Krycí list ZBV

| Název a evidenční číslo Stavby: II/102 hr. hl. města Prahy-Štěchovice, rekonstrukce. ETAPA II | Číslo SO/PS / / číslo Změny SO/PS: 102/5 | Číslo ZBV: 15 |
| Název stavebního objektu/provozního souboru (SO/PS): Rekonstrukce vozovky - Davle-Štěchovice | | |

Změnový list

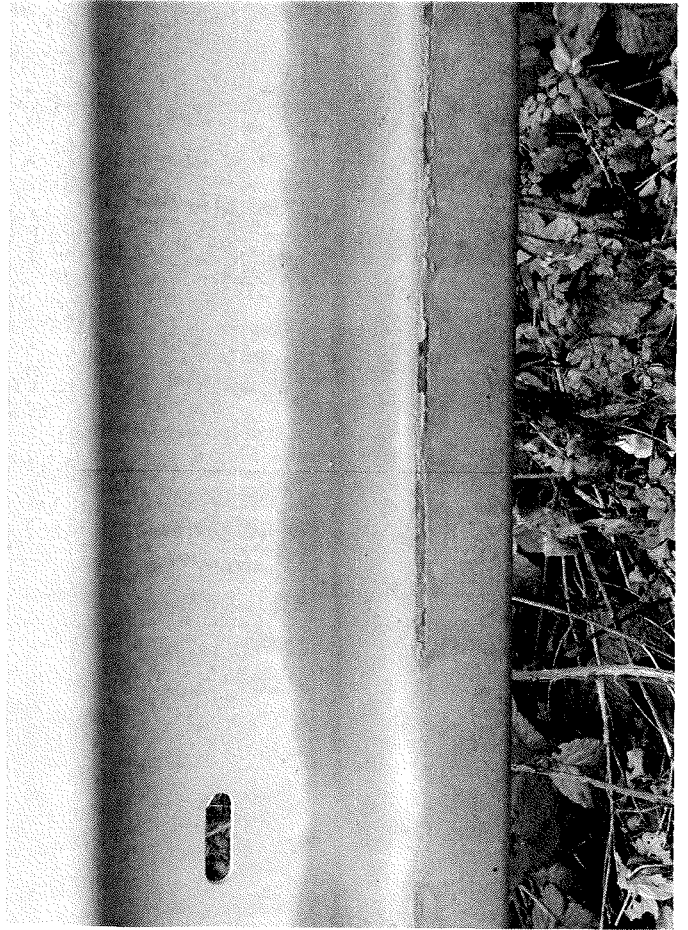
Nicméně při realizaci vozovky v předmětném úseku bylo shledáno, že technický stav těchto svodidel vykazuje určité nedostatky (počínající koroze sloupků, chybějící spojovací materiál, deformace některých dílů), viz fotografie v příloze.

Dávám proto investorovi stavby na zvážení, zda-li by nebylo vhodné provést i na tomto úseku **km 13,190 – 13,575** vpravo kompletní výměnu záchytného systému. Vzhledem k dostatečné vzdálenosti skály (min. 1,3 m) postačuje úroveň zadržení svodidel N2, svodidla budou opatřena nástavci směrových sloupků v odpovídajících profilech jako na levé straně (stávající svodidlo na římse opěrné zdi kotvené na patky).

Je však třeba upozornit na to, že tato výměna nebyla předmětem prováděcí dokumentace stavby (PDPS), jednalo by se tudíž o změnu během výstavby (ZBV) s dopadem na rozpočet stavby (vícepráce).
